**ARPAT - AREA VASTA COSTA - Dipartimento di Pisa - Settore Supporto tecnico**

**Oggetto:** Rapporto conclusivo relativo all'esecuzione del Piano della Caratterizzazione relativo al sito "Acque S.p.a. Via Gioielli loc.Ceppaiano" (CODICE SISBON PI-1013) nel comune di Crespina Lorenzana (PI) - **PARERE DI COMPETENZA**

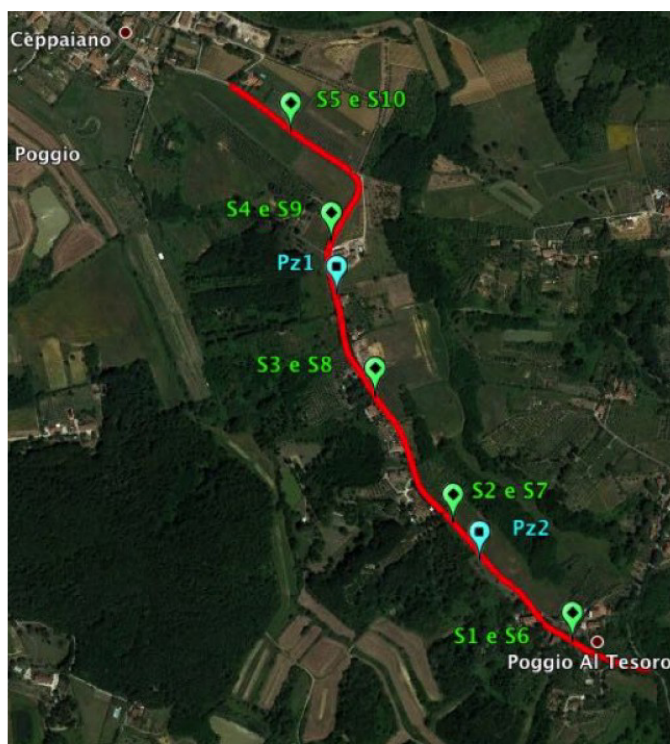
riale non idoneo proveniente dalla ditta Lerosse di Pontedera e corrispondente ad un misto cementato e sabbione 0/6 per un totale di 1200 mc (1800 ton), è stato utilizzato per il rinfiacco dello scavo di posa della tubazione dell'acquedotto al di sotto della strada asfaltata di via Gioielli. Il tratto di strada interessata è di 1500 m di cui 1000 m con scavo a doppia tubazione (1,1mx1,0m) e 500m a tubo singolo (1,1-mx0,6m). Nella foto è indicata la modalità di utilizzazione del riciclato non conforme nel rinfiacco della tubazione e nella planimetria adiacente il tratto di strada interessato dalla presenza del materiale non conforme.
